Zeitschrift: Schweizerische Bauzeitung
Herausgeber: Verlags-AG der akademischen technischen Vereine
Band: 75/76 (1920)
Heft: 10

Vom Internationalen Bebauungsplan-Wettbewerb für Gross-Zürich.

Aus dem Bericht des Preisgerichtes.

Abb. 7. Typische Hafen- und Kanalverbindungs-Vorschläge: A (Entwurf Nr. 18), B (Entwurf Nr. 7), C (Entwurf Nr. 27) und D (Entwurf Nr. 4). — Maßstab 1:75000.

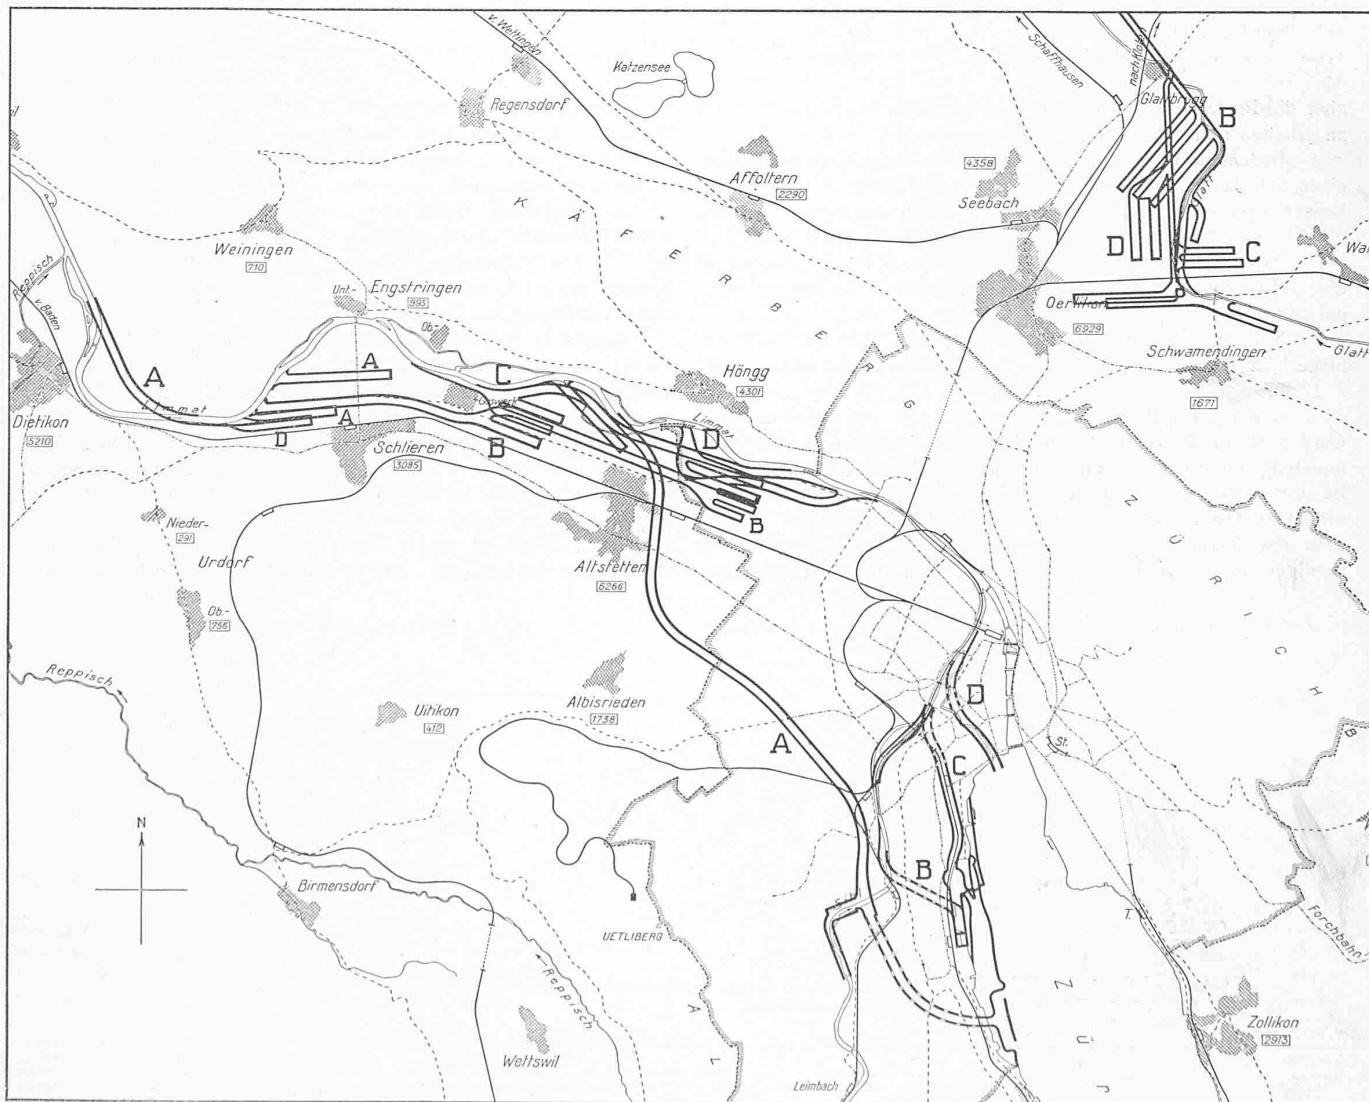
Diese Verbindung ist technisch möglich, aber nach Ansicht des Preisgerichtes nicht zu empfehlen, weil eine Schleuse im See ausserhalb der Uferpromenade angeordnet werden müsste, damit der Wasserspiegel des Verbindungskanales tief genug gesenkt werden könnte, um die gegenwärtige Höhenlage der Brücken beizubehalten. Gegen die Anordnung einer solchen Schleuse spricht die Rücksicht auf den Charakter des Quai und auf die Gestaltung des Stadtbildes. Die Rücksicht auf das Stadtbild lässt es wünschenswert erscheinen, den ganzen Schanzengraben, zum mindesten

Bedenken bestehen ferner gegen die Nebeneinanderführung eines Schiffahrtskanals und der Sihl: Entwürfe Nr. 2, 4, 7, 15, 25. Besser erscheinen die Lösungen, bei denen das Sihlhochwasser oberhalb der Kanalstrecke seitlich in den See abgeleitet wird.

Diese Vorschläge sind im allgemeinen günstiger beurteilt worden als die Kanalführung durch den Schanzengraben. Die Ausmündung ist meistens mit einer Hafenanlage in der Nähe des Belvoirkolleges vorgesehen. Hier müsste auch eine Schleuse angeordnet werden, um den Wasserspiegel des Kanals so tief zu senken, dass die Strassen in der Nähe des jetzigen Bahnhofes Enge in richtiger Höhenlage überführt werden können. Dadurch entstehen

aber erhebliche technische Schwierigkeiten; Schleusen und Kanal würden auf eine grössere Länge in die dort vorhandene Seekreide zu liegen kommen. Diese Bauten würden demnach ausserordentlich hohe Kosten verursachen. Auch bedingt diese Lösung eine erhebliche Vertiefung des Sihlbettes.

Immerhin empfehlen die Preisrichter auch diese Lösung nicht, sie sind vielmehr der Ansicht, dass die künftige Schiffsverbindung zwischen Limmat und Zürichsee am vorteilhaftesten durch die folgende Lösung erzielt wird.

Abb. 8. Limmat-Zürichsee-Kanal nach Typ A (vergl. Abb. 7), zum Entwurf Nr. 18. — Verfasser Ing. Alb. Bodmer und Arch. K. Hippenmeier, Zürich.

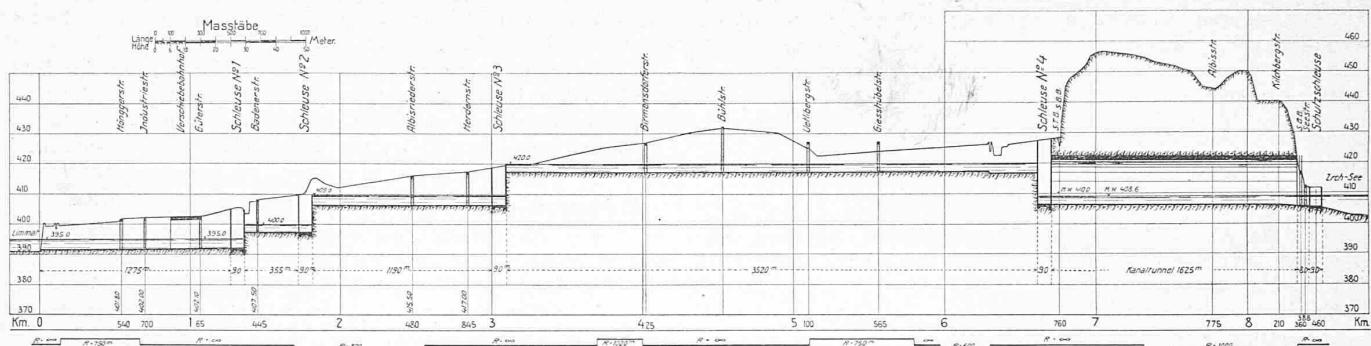
See mündenden Schiffahrtskanal, der das innere Stadtgebiet Zürichs westlich umgeht: Nr. 1, 3, 5, 16, 18, 19 und 29.

Wie bereits unter a erörtert, ist es zweckmässig, die Hafen-Anlage im Limmattal nicht zu nahe an die Stadt heranzurücken. Auch die Rücksicht auf die gegebenen Höhenverhältnisse lässt es empfehlenswert erscheinen, den Verbindungskanal vom Hafen nach dem Zürichsee westlich von Altstetten und nicht östlich vorbeizuführen.

Mit Rücksicht auf die umfangreichen Eisenbahnanlagen kann die Wasserspiegelhöhe des Kanals kaum höher als auf Kote 395 angenommen werden. Dies bedingt schon eine erhebliche Vertiefung der Limmatsohle unterhalb des Hafens. Zwischen Hafen und See befindet sich ein Geländerücken, der mit einer verlorenen Steigung überwunden werden muss.

Eine Schwierigkeit ergibt sich ferner bei der Kreuzung des Schiffahrtskanals mit der Sihl, die bei einigen Entwürfen unter und bei andern überführt wird. Diese Schwierigkeit wird bei einigen Entwürfen, wie z. B. in Nr. 23, auf die zweckmässigste Weise dadurch überwunden, dass das Sihlhochwasser vor der Kreuzung seitlich in den See abgeleitet wird.

Das Preisgericht hält die Ableitung der Sihl in den Zürichsee für die zweckmässigste Lösung. Die Herstellung dieses Schiffahrts-Kanals ist zur Zeit keine dringende Aufgabe, da die Kanalisierung der Limmat und die Erstellung der Limmathäfen vorangehen muss. Jedoch sollte der für den Schiffahrtskanal erforderliche Gelände-Streifen zunächst als Freifläche im Bebauungsplan sichergestellt werden.

Abb. 9. Limmat-Sihl-Zürichsee-Kanal nach Typ C, zum Entwurf Nr. 7. — Verfasser Arch. Hermann Herter, Zürich.

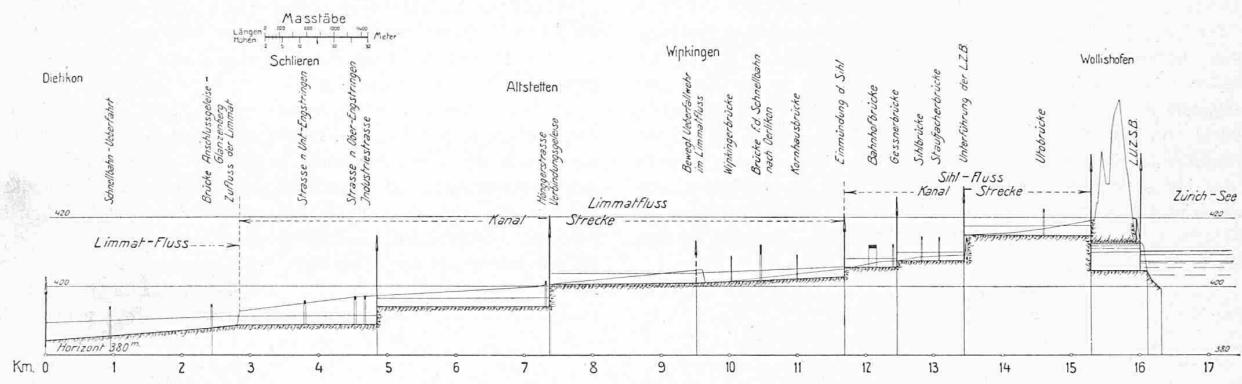
Gegen die Teilung des Sihlbettes in einen Flusslauf und einen durch Zwischenmauern davon getrennten Kanal (Nr. 7 und 27) bestehen die gleichen Bedenken wie bei der vorigen Lösung.

Abb. 11 und 12. Limmat-Sihl-Zürichsee-Kanal nach Typ C, zum Entwurf Nr. 27. Ingenieure Zehntner & Brenneisen in Zürich.

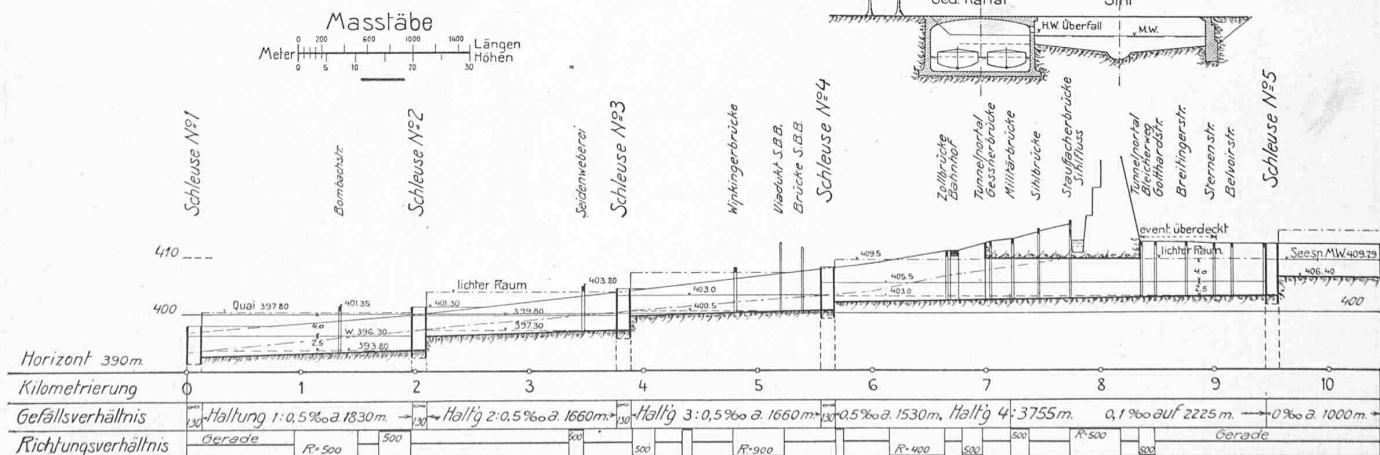
3. Kanalverbindung durch Limmat, Sihl und im Tracé der bisherigen Linie der linksufrigen Zürichseebahn: Entwürfe Nr. 6, 8, 10, 27.
